PRODUKT	AVD	GRUPP
P	8	87
BETR.		NR.
Läckande ventil, AC		38
240		DATUM
		Sept. 86

Läckande ventil vid torkarflaskan

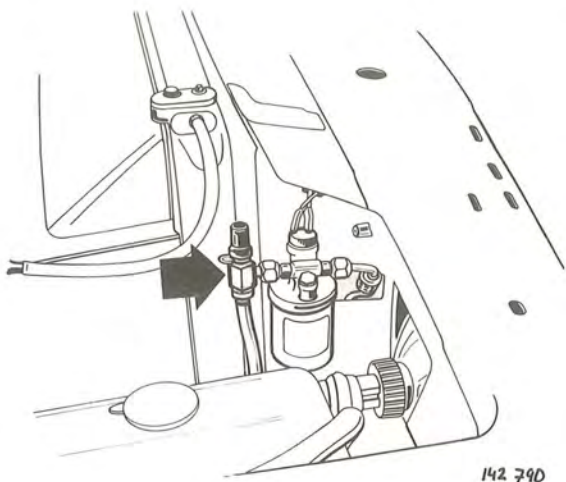
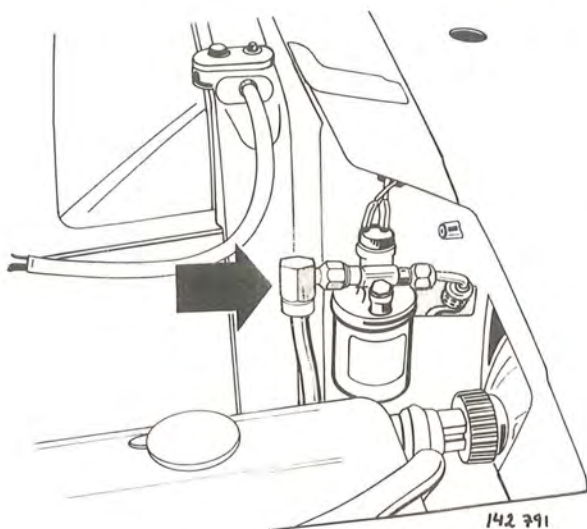
Om ventilen vid torkarflaskan läcker freon kan den ersättas med ett rör utan ventil. Ventilen används endast i fabriken vid vakuumpumpning/fyllning av köldmedium och behövs alltså sedan inte.

Material	Detaljnummer	Antal
Rör	3 506 393-2	1
O-ring	1 215 025-6	2

Töm AC-systemet på köldmedium

Sätt dit det nya röret med nya O-ringar

Smörj O-ringarna med AC-kompressorolja innan de sätts dit.

Fyll köldmedium
